## RESOLUCIÓN No.

### POR MEDIO DE LA CUAL SE OTORGA UN PERMISO DE VERTIMIENTOS Y SE ADOPTAN OTRAS DETERMINACIONES

#### LA DIRECTORA DE LA REGIONAL VALLES DE SAN NICOLÁS DE LA CORPORACIÓN AUTÓNOMA REGIONAL DE LAS CUENCAS DE LOS RÍOS NEGRO Y NARE, CORNARE.

1. Que mediante Auto AU-05140-2023 del 29 de diciembre del año 2023, la Corporación inició a una solicitud de **PERMISO DE VERTIMIENTOS**, presentado por la sociedad **DA' COLORS S.A.S** con Nit. 901687269-0, a través de su representante legal el señor **CRISTIAN DE JESUS OSPINA CHICA** identificado con cédula de ciudadanía número 15.518.794, o quien haga sus veces al momento, en calidad de autorizado, para el sistema de tratamiento y disposición final de las Aguas Residuales no Domésticas -ARnD, a generarse en la bodega 31, en la cual se realizarán acabados de productos textiles, en beneficio del predio identificado con folio de matrícula Inmobiliaria N°020-92887, ubicado en el municipio de Guarne.

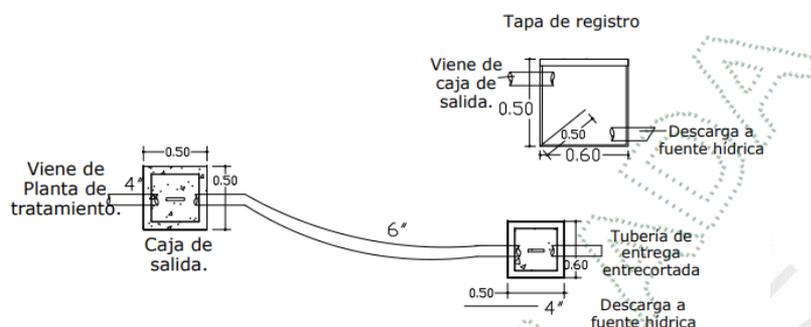
**b) Planos y memorias de cálculo de las obras de descarga y disipación existentes**, de tal forma que se demuestre que cuentan con la suficiente capacidad hidráulica para recibir la descarga del vertimiento no doméstico de la sociedad DA' COLORS S.A.S, que se sumaría a las descargas de la PTARD del MUNICIPIO DE GUARNE.

**R://** Se presenta un documento que contiene lo siguiente:

➤ La descarga del sistema se realiza mediante una caja de salida en concreto de 50 cm de ancho x 50 cm de longitud x 50 cm de profundidad, que conduce el efluente por un canal en tubería de PVC de 6” (15.3 cm) que va hasta otra caja en concreto de 50 cm de ancho x 60 cm de longitud x 50 cm de profundidad ubicada sobre el lateral de la fuente receptora.

➤ Se evacuará un caudal de 4 L/s, por lo tanto, se propone que la tubería que lleve las aguas residuales hasta el punto de descarga y posteriormente hacia la fuente será de 6”.

- La salida de la estructura de descarga hacia la fuente receptora se realizará mediante tubería en 6" con una inclinación de 45° respecto al flujo de la fuente receptora.
- Con un diámetro de tubería de 6" y una pendiente mínima del 1%, se podrían evacuar máximo 23,17 L/s, capacidad más que suficiente para evacuar los 4 L/s, correspondientes al caudal del efluente del sistema de tratamiento de aguas residuales domésticas de la empresa.
- Se anexan las memorias de calculo en formato de Excel, donde a partir de parámetros de diseño (diámetro, pendiente, coeficiente de rugosidad) se establece la capacidad hidráulica de la tubería de descarga.
- A continuación, se presentan los planos de la obra de descarga:

| Obra N°:                            | 1  | Tipo de la Obra: | Estructura de Descarga                               |
|-------------------------------------|--|------------------|--|
| Observaciones:<br>Plano esquemático |  |                  |  |

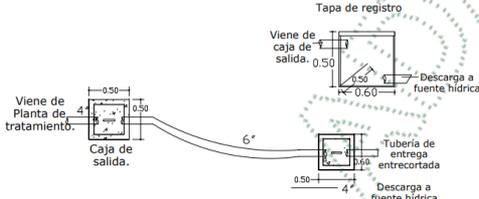
**Parágrafo primero:** La referida obra, deberá ser implementada en campo, en el **término de tres (03) meses**, contados a partir de la ejecutoria del presente acto administrativo y deberá informar a la Corporación para su respectiva aprobación.

**Parágrafo segundo:** Esta autorización se realiza considerando que la obra referida se ajustará totalmente a la propuesta de diseño teórica (planos y memorias de cálculo) presentada en los estudios que reposan en el expediente ambiental.
